## Mémoire sur le réaménagement de l'échangeur Turcot

Ce mémoire est rédigé par un regroupement de citoyens habitant le quartier Émard-Côte-Saint-Paul.

**Fig. A**  
**Projet de reconstruction du complexe Turcot**  
**Scénario retenu par le MTQ**

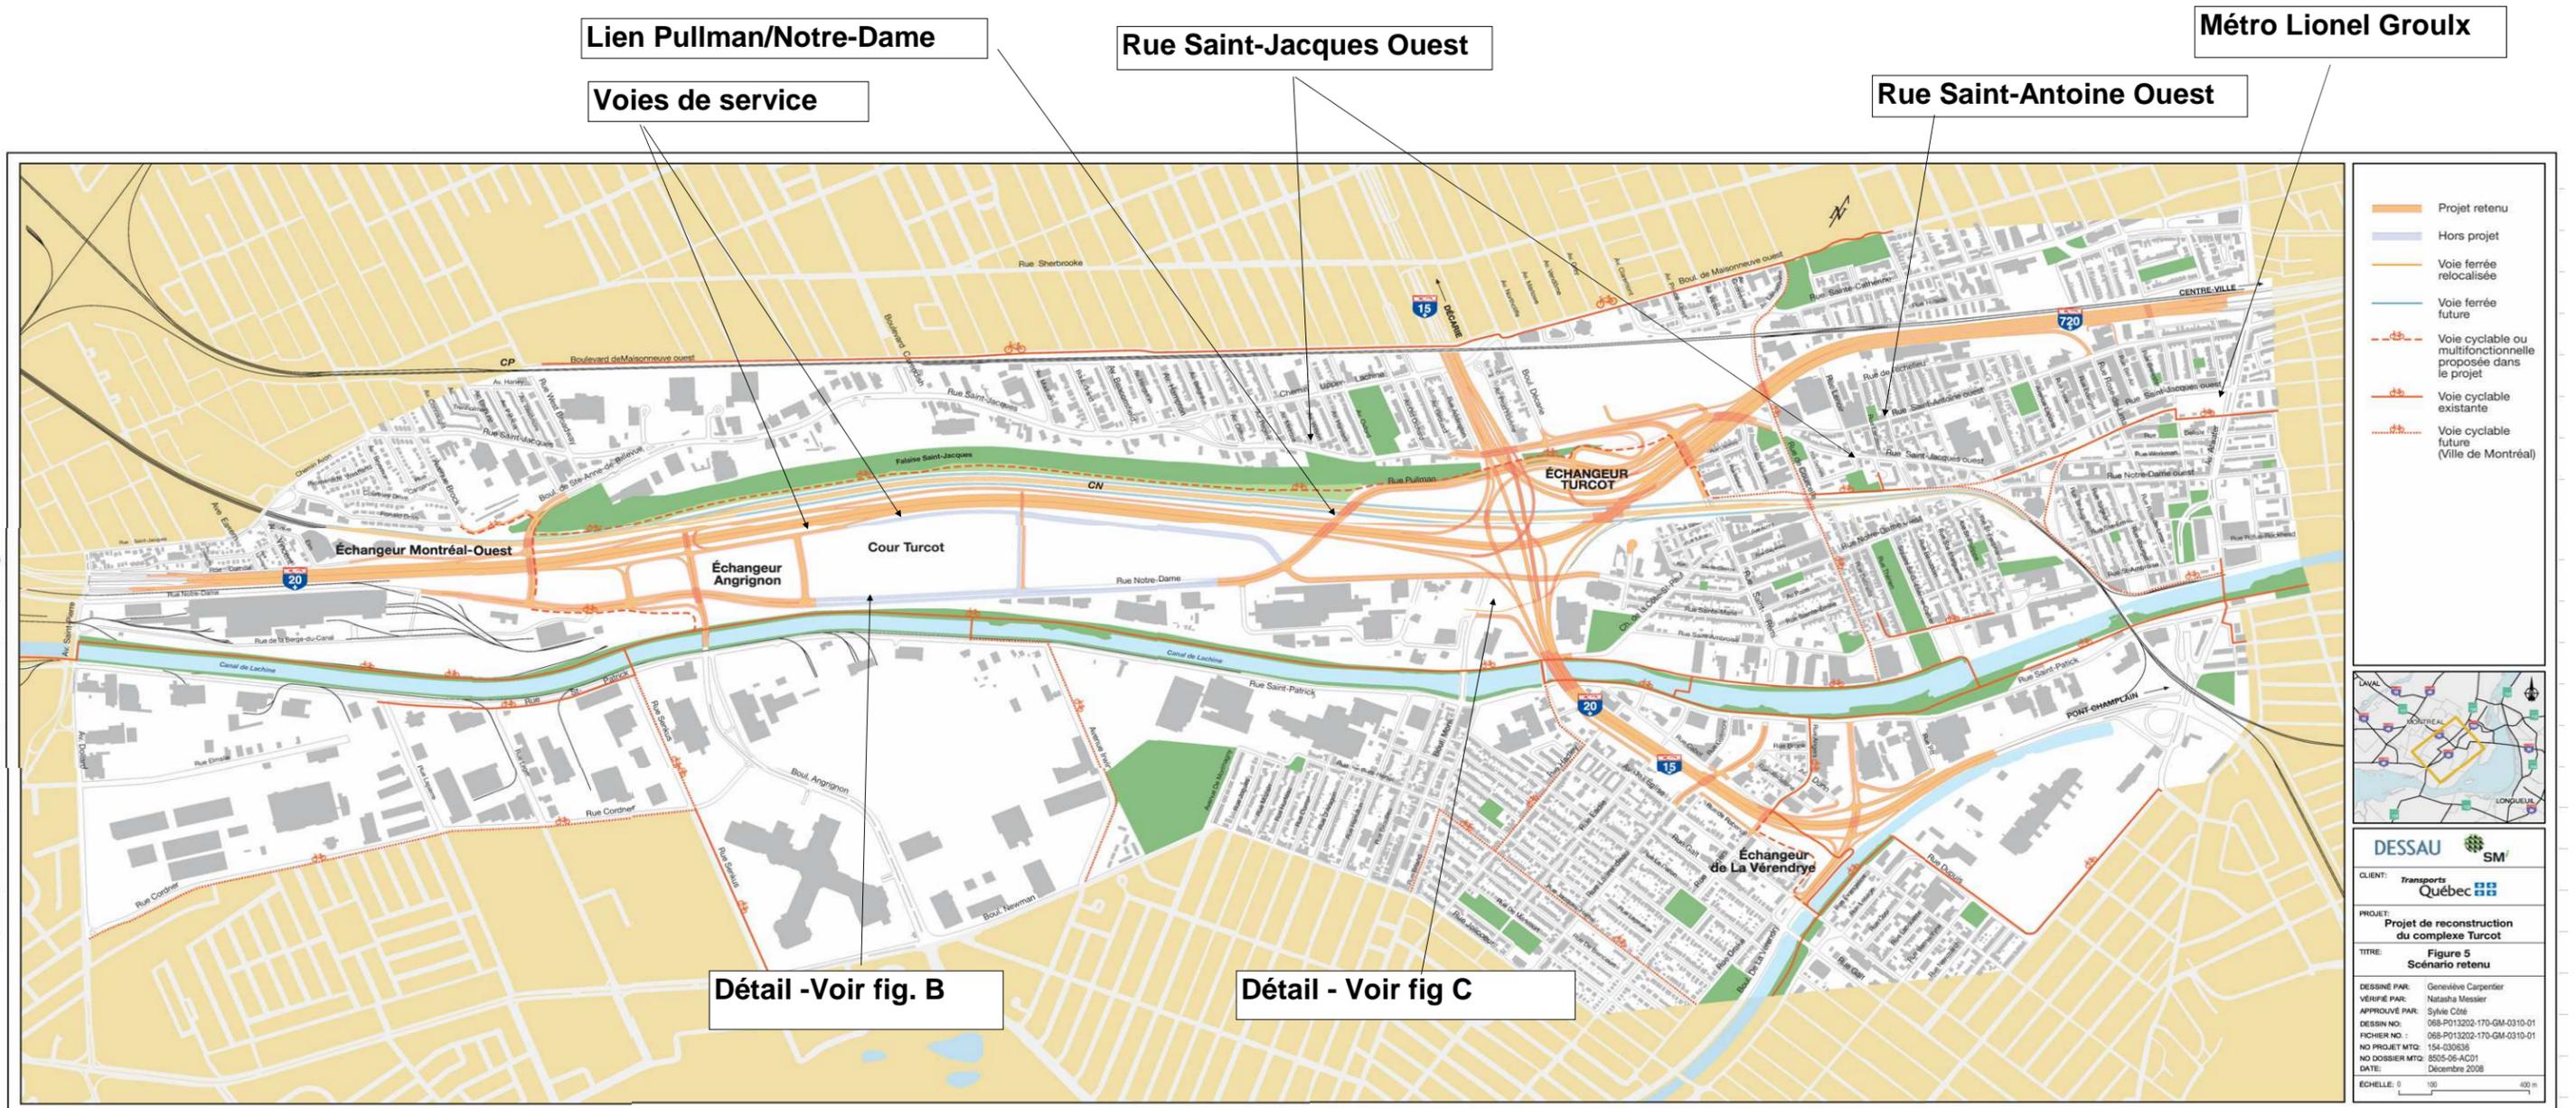
Bien que le lien Notre-Dame/Pullman améliore la desserte du futur centre Hospitalier McGill, ce nouvel axe routier qui relie la rue Notre-Dame à la rue Pullman augmentera la quantité de véhicules transitant par le quartier Saint-Henri sur les rues Saint-Antoine (en direction ouest) et Saint-Jacques (en direction est) pour accéder ou partir de la partie ouest du centre-ville. **Voir fig. A.**

Avec la configuration proposée par le Ministère, beaucoup de voies additionnelles sont placées afin d'améliorer la fluidité des véhicules pour accéder au futur hôpital McGill, les quartiers centraux tels que Westmount, Saint-Henri, Émard et Côte-Saint-Paul. Les nombreuses voies parallèles à l'autoroute 20 telles que les voies de service de l'autoroute 20 et le nouveau lien Pullman/Notre-Dame serviront comme voies de contournement à la circulation lors d'embouteillages sur l'autoroute 20 et 720 et amèneront un flot considérable de véhicules de transit dans les quartiers centraux. Nous croyons qu'il y a une trop grande offre de voies de contournement qui seront très vite adoptées par les conducteurs, ce qui risque de paralyser les quartiers centraux et de rendre en quelques années caduques les gains de temps promis. Le nouveau pont Angrignon construit au dessus du canal Lachine est un bon exemple de structure devenant rapidement congestionnée en l'espace de dix ans. **Voir fig. A, B et C.**

Sur le dessin montrant le scénario retenu (fig. A), nous voyons des nouvelles pistes cyclables proposées par le Ministère sur leurs structures ainsi que des pistes sur des rues avoisinantes appartenant à la Ville de Montréal. Nous joignons à l'annexe 1 nos commentaires sur les pistes proposées. Bien que les pistes cyclables soient de compétences municipales, nous présentons nos commentaires sur les pistes montrées sur le scénario retenu par le MTQ. Nous vous rappelons que la planification des pistes doit être faite dans la conception initiale de l'aménagement afin de réduire les coûts d'adaptation future des structures.

L'implantation de la piste cyclable longeant la falaise Saint-Jacques entre les rues Prud'Homme et la rue Saint-Rémi sur le dessin montrant le scénario retenu (fig A) ne semble pas réalisable. La pente du terrain, la présence de la future bretelle entre la rue Saint-Jacques et la rue Pullman font craindre que le tracé proposé ne soit pas possible. Une solution sécuritaire pour les cyclistes et les piétons serait d'éliminer la future bretelle et d'installer à cet endroit une gare desservant l'hôpital McGill et la future voie de transport en commun qui utiliserait le lien Pullman/Notre-Dame. **Voir fig. 3**

Nous soulignons des inconsistances sur les infrastructures cyclistes montrées sur le dessin du scénario retenu (fig A) et les documents d'intégration présentés par le Ministère. Les pistes montrées sur ces derniers documents ne sont pas montrées sur le dessin du scénario retenu. Par exemple, sur le dessin du scénario retenu, nous ne voyons pas de piste cyclable sur le nouveau lien Pullman/Notre-Dame, ni de piste sur la rue Notre-Dame directement sous l'échangeur Turcot. Dans les documents d'étude d'intégration (doc DA9 et doc DA1.1) nous voyons qu'une infrastructure cycliste et piétonnière sera prévue à ces endroits. Nous nous posons la question s'il y a effectivement prévision d'infrastructure cycliste sur ou sous les nouvelles structures routières du MTQ.

fig. B Détail - Commentaires sur l'aménagement du réseau autoroutier et artériel dans la cour Turcot

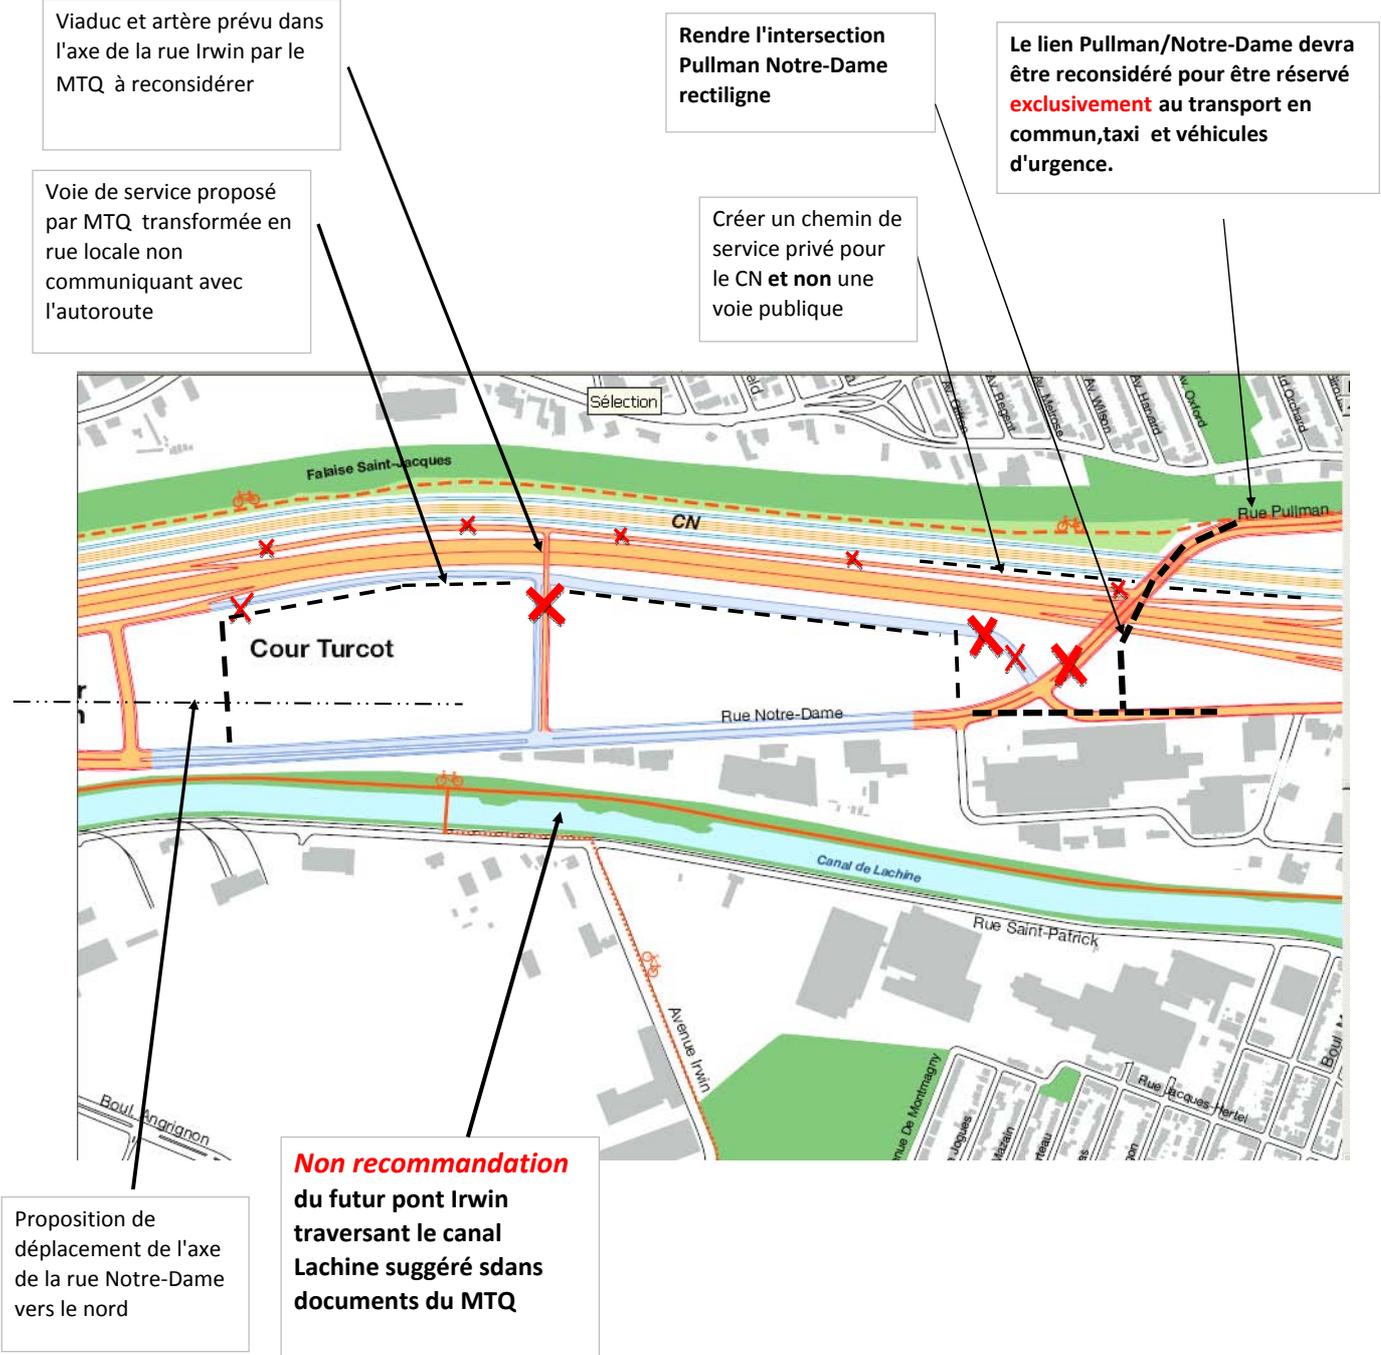
Ci-joint une liste de structures routières que nous trouvons que le Ministère devra reconsidérer compte tenu du peu de temps gagné sans pour autant favoriser l'utilisation du transport en commun. **Voir fig. B**

- Le viaduc au dessus de l'autoroute 20 dans l'axe de la rue Irwin.
- Le futur pont au dessus du canal Lachine dans l'axe de la rue Irwin. Bien que ne faisant pas partie du projet du Ministère, nous indiquons dans notre mémoire notre désaccord avec la construction du pont Irwin, car nous considérons cette structure traversant le canal comme étant non souhaitable compte tenu l'augmentation prévisible du nombre de véhicules transitant dans le quartier Émard-Côte-Saint-Paul. En effet, le Ministère prévoit de construire la phase I de ce lien routier qui serait complété par la Ville en construisant le pont Irwin.

- Voie de service en direction ouest de l'autoroute 20, entre l'axe créé par le prolongement de la rue Melrose et le boulevard Angrignon. Un chemin de service privé pour les compagnies de chemin de fer serait toutefois acceptable.

Nous proposons que le nouveau lien Notre-Dame/Pullman soit réservé exclusivement au transport en commun, aux taxis et aux ambulances. Ce faisant, le nombre de voies sur ces structures pourrait être réduit diminuant sensiblement le coût de ces structures. Ce lien routier exclusif donnerait un avantage marqué au transport en commun et serait un facteur positif dans l'impact du projet. De plus, en utilisant ce lien exclusif, les véhicules d'urgence pourraient accéder plus facilement à l'hôpital universitaire. **Voir fig. B**

- Nous proposons que la voie de service de l'autoroute 20 en direction Est se termine à environ 200m à l'Est du boulevard Angrignon. Nous proposons une rue locale bidirectionnelle ne communiquant pas avec l'autoroute 20 dans cette zone.  
**Voir fig. B**
- Nous recommandons qu'une étude et une consultation publique soient faites sur la réaffectation du terrain de l'ancienne cour Turcot, situé entre le boulevard Angrignon et la papeterie Kruger. Un déplacement de la rue Notre-Dame vers le nord pourrait être envisagé.
- Nous recommandons que l'intersection de la rue Notre-Dame/Pullman soit revue afin de rétablir la continuité de la rue Notre-Dame.

Fig. D Vue aérienne du futur échangeur Turcot  
Commentaires sur bretelles d'accès à l'hôpital

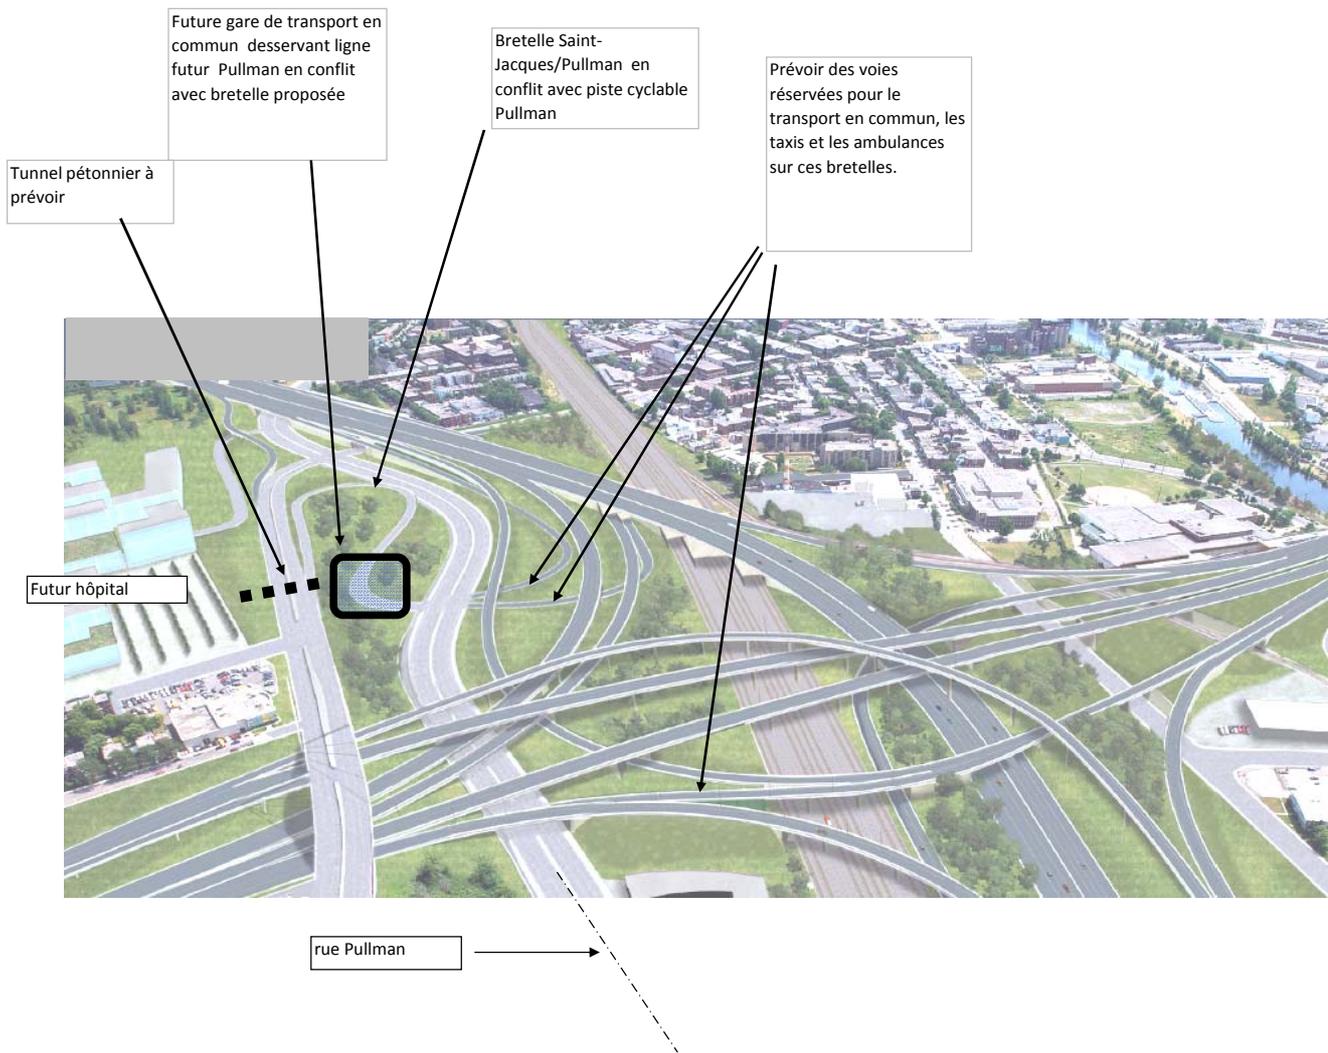
- La bretelle reliant la rue Saint-Jacques à la rue Pullman. **Voir fig. 3 et fig.D**

fig. 1 Pistes cyclables à Côte-Saint-Paul

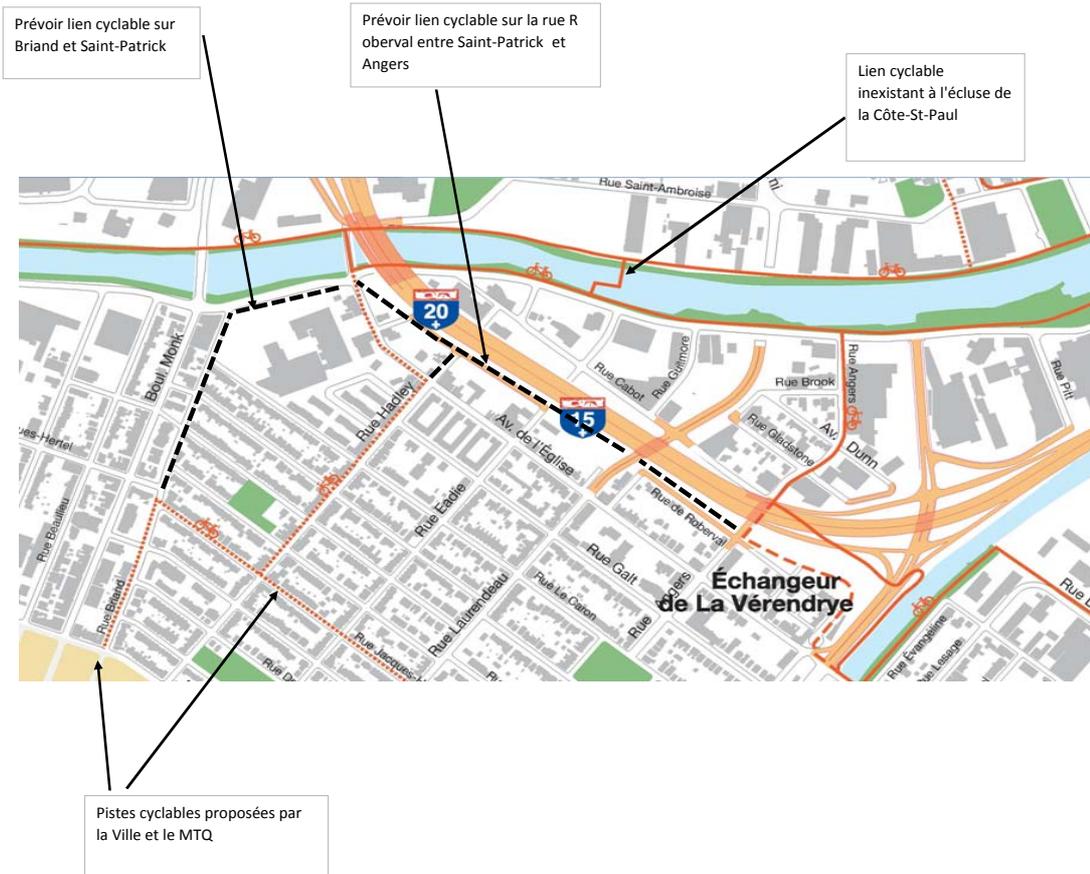
Dans le quartier Émard, pour mieux desservir le quadrilatère à l'ouest de la rue Monk, nous considérons que la piste cyclable prévue par la ville de Montréal sur la rue Briand doit être prolongée jusqu'à la rue Saint-Patrick et qu'une piste cyclable doit être prévue du côté sud de la rue Saint-Patrick entre les rues Briand et de l'Église. Ceci nécessitera un réaligement de la rue Saint-Patrick pour conserver le même nombre de voies pour les véhicules. **Voir fig. 1**

La piste proposée par le Ministère sur la rue Roberval entre Angers et la piste du canal de l'aqueduc doit être prolongée jusqu'à la rue Saint-Patrick. Le grand débit de véhicules sur la rue de l'Église ne permet pas une circulation sécuritaire. À défaut d'une piste cyclable sur la rue de Roberval, nous recommandons une piste cyclable sur la rue de l'Église entre Saint-Patrick et de La Vérendrye. **Voir fig. 1**

La piste cyclable montrée sur la figure 1 traversant l'écluse Côte-Saint-Paul n'existe pas. **Voir fig. 1**

**Fig. 2 Lien cyclable sur Saint-Ambroise à prévoir**

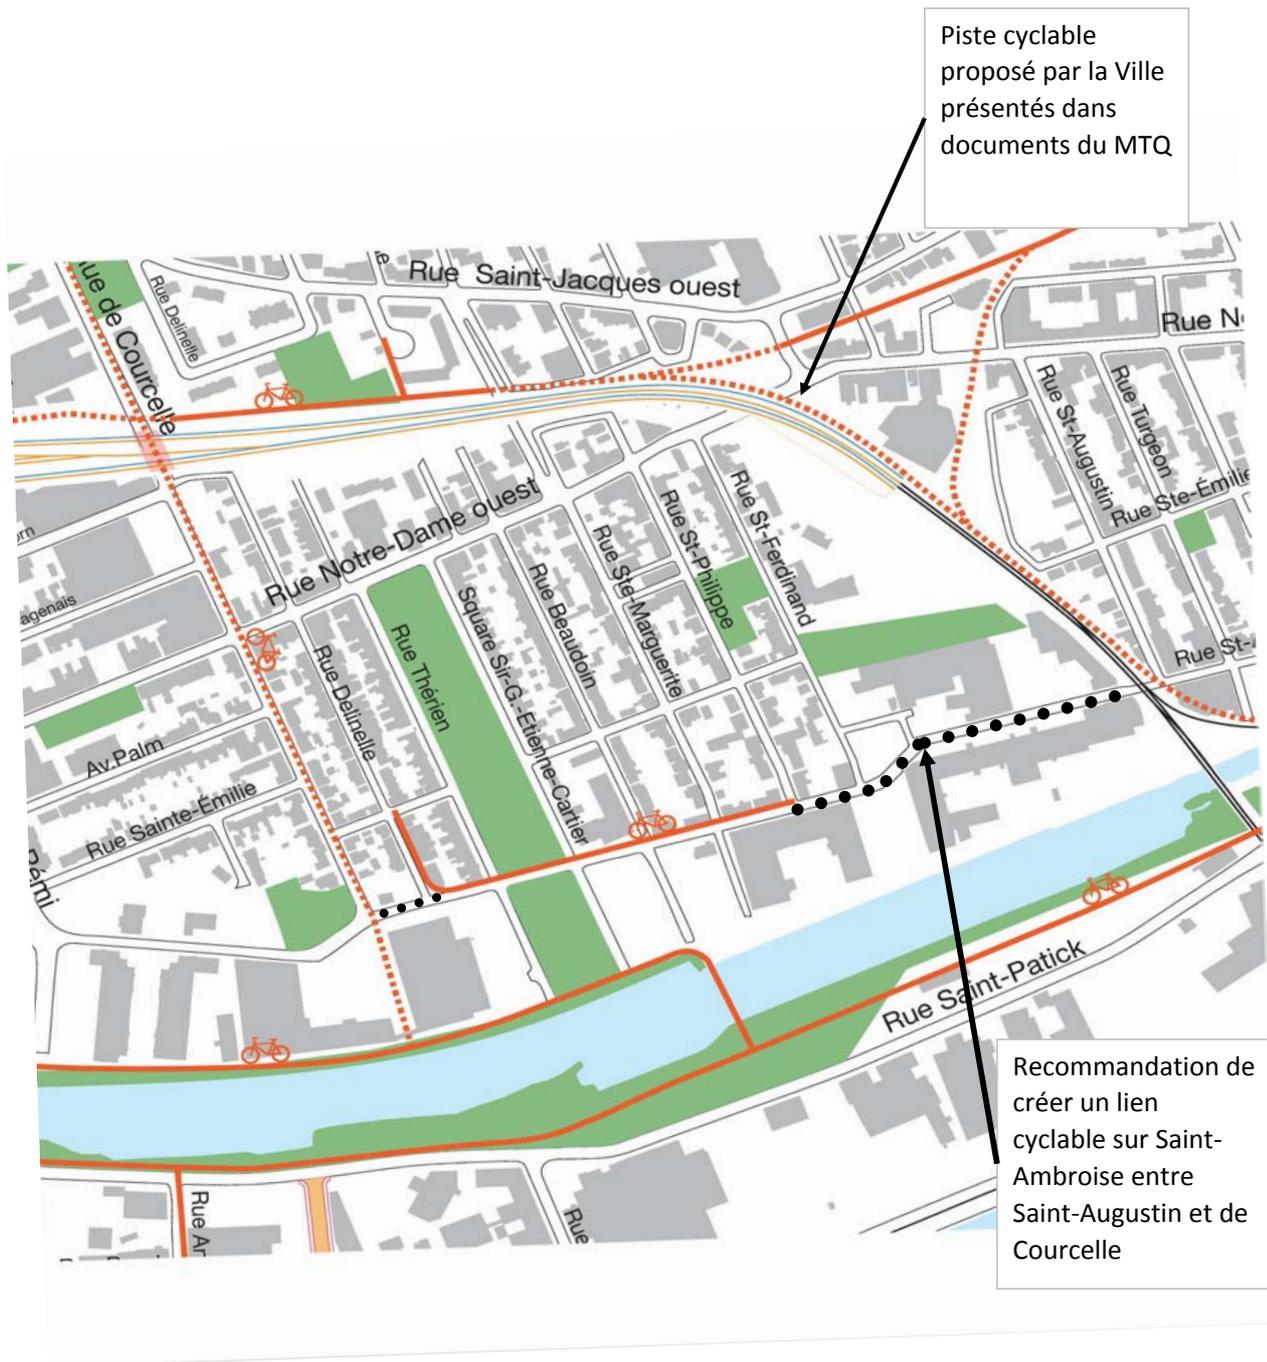
Une piste cyclable existante est indiquée sur la rue Saint-Ambroise entre la rue Delinelle et Saint-Philippe alors que dans les faits, il n'y en a pas. Il serait souhaitable que la piste en question soit construite et rallongée entre les rues de Courcelle et Saint-Augustin pour mieux desservir la zone du marché Atwater. **Voir fig. 2**
